## SolPEG Blendgutachten „PVA Meyenburg“ - Ergänzung

Aufgrund der Anmerkungen der Regio Infra Nord-Ost GmbH (RIN) vom 05.01.2024 zum SolPEG Blendgutachten (Stand 18.08.2023) möchten wir folgende Ergänzungen beisteuern.

Bild 2: PV-Anlage und westlich verlaufende Bahnstrecke (Quelle: Google Earth / SolPEG)

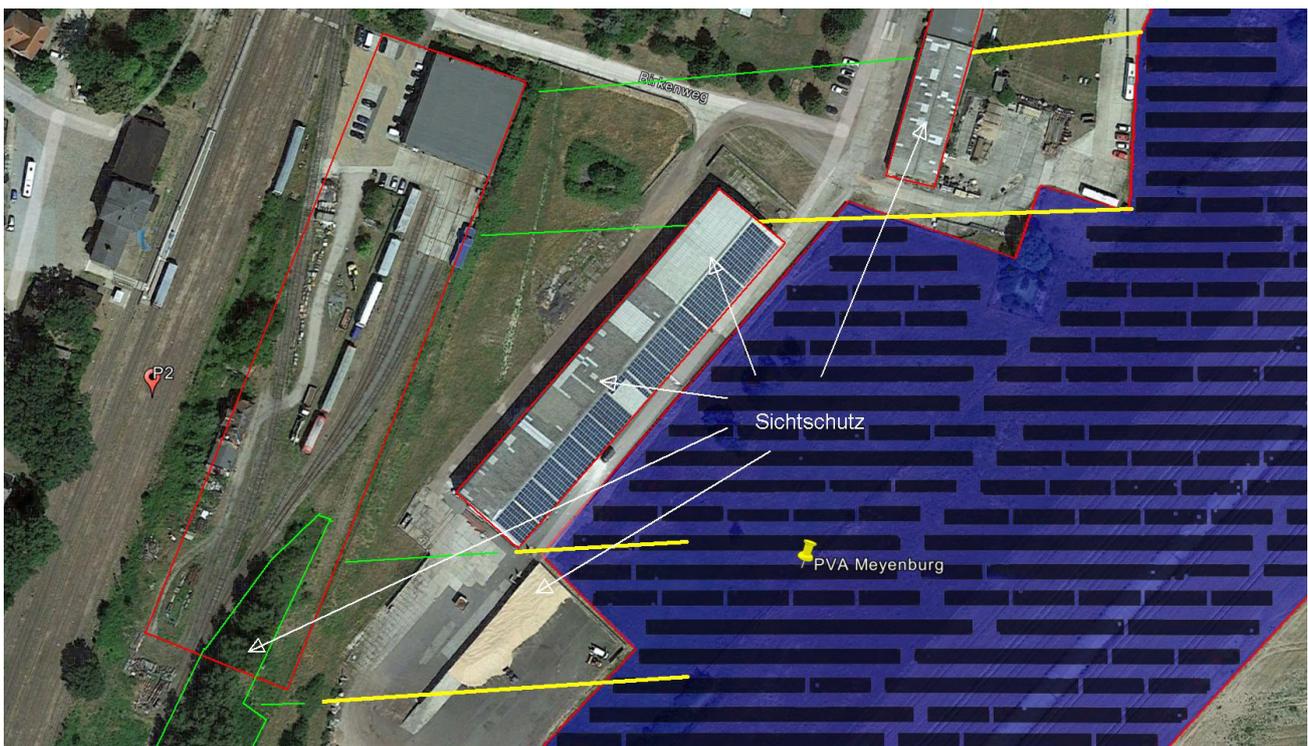
## 3. Gleisfeld Werkstatt Meyenburg

Erläuterung: Der Bereich der Gleisfeld Werkstatt wurde im Rahmen der Simulation durch den Messpunkt P2 abgedeckt/analysiert. Der Streckenbereich und somit auch der östlich von P2 gelegene Bereich der Werkstatt kann nicht von Reflexionen durch die PV-Anlage erreicht werden, da diese durch die weiter östlich gelegenen Gebäude verdeckt werden.

Die folgende Skizze zeigt die Situation im Bereich von Messpunkt P3 und auch der Gleisfeld Werkstatt und verdeutlicht, dass die PV-Anlage (ca. in 90 m bis über 200 m Entfernung) nicht einsehbar ist.
